改善箇所説明図

改善の内容

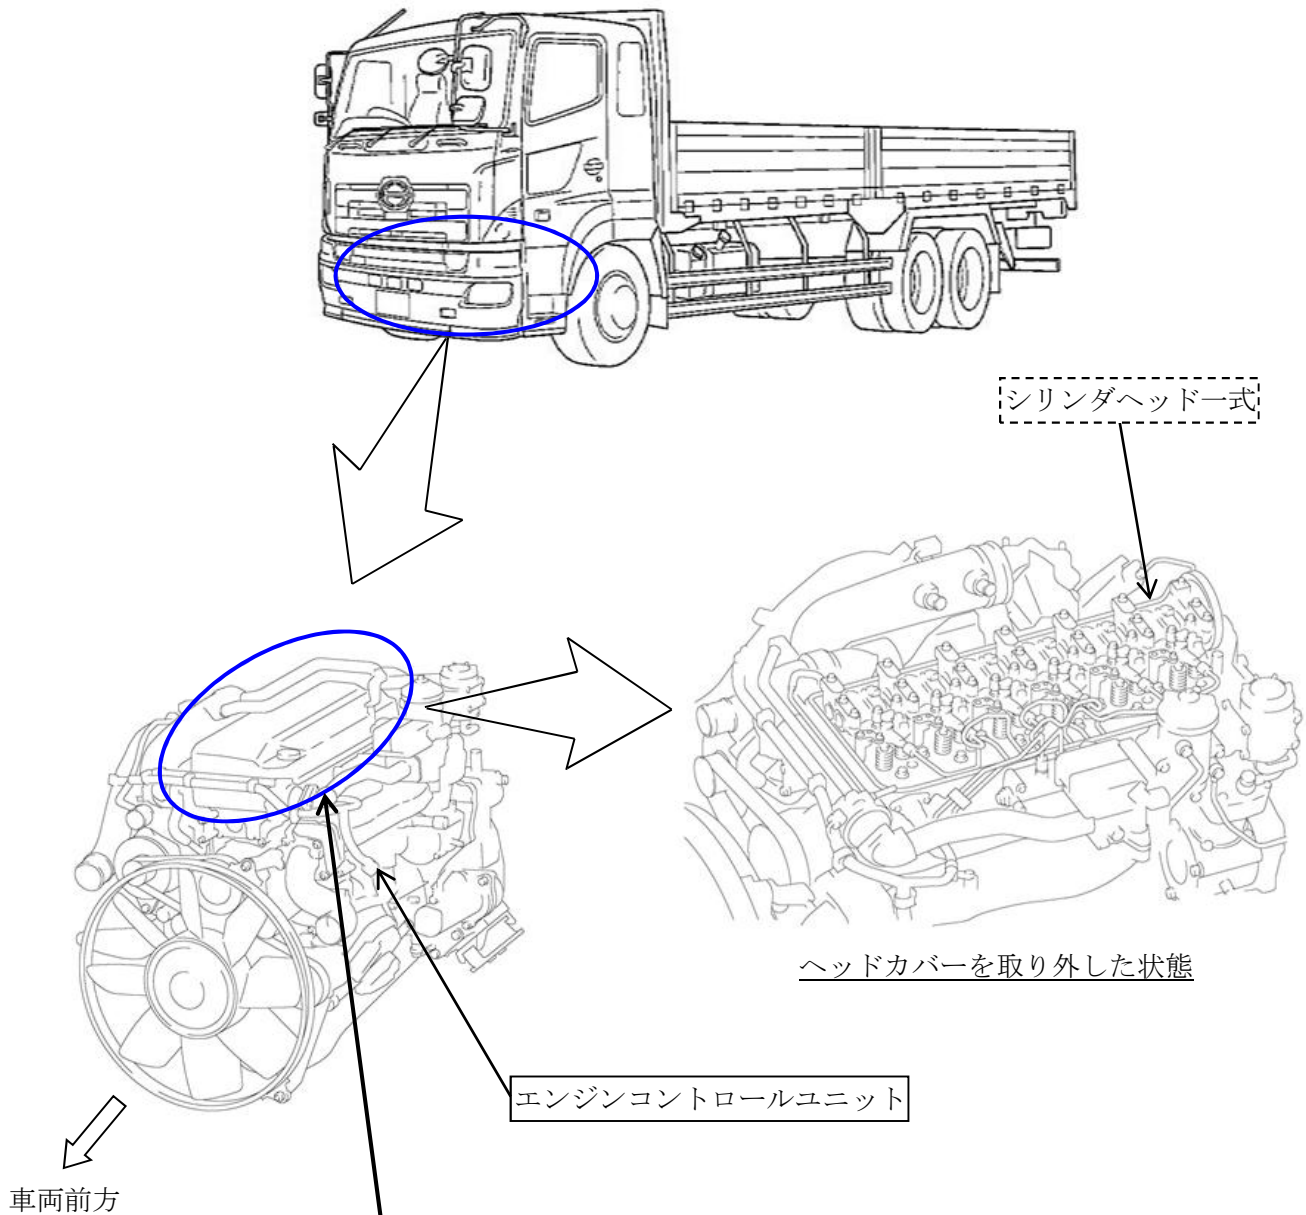
基準不適合発生箇所

大型トラックにおいて、エンジン制御プログラムが不適切なため、DPR（排出ガス浄化装置）の手动再生を頻繁に中断した場合、ポスト噴射による燃料がEGRクーラに廻り込み、カーボンデポジットが生成されて吸気バルブに付着し、そのままの状態では長時間駐車するとカーボンデポジットの粘度が増加することがある。そのため、吸気バルブが摺動不良となり、最悪の場合、バルブが折損し、異音が発生するとともにエンジンが破損するおそれがある。

全車両、エンジン制御プログラムを書き換える。また、書き換え作業後の点検で吸気バルブから異音が出ている場合は、シリンダヘッド一式を交換する。

識別：改善済車両にはネームプレートに白色ペイントを塗布する。
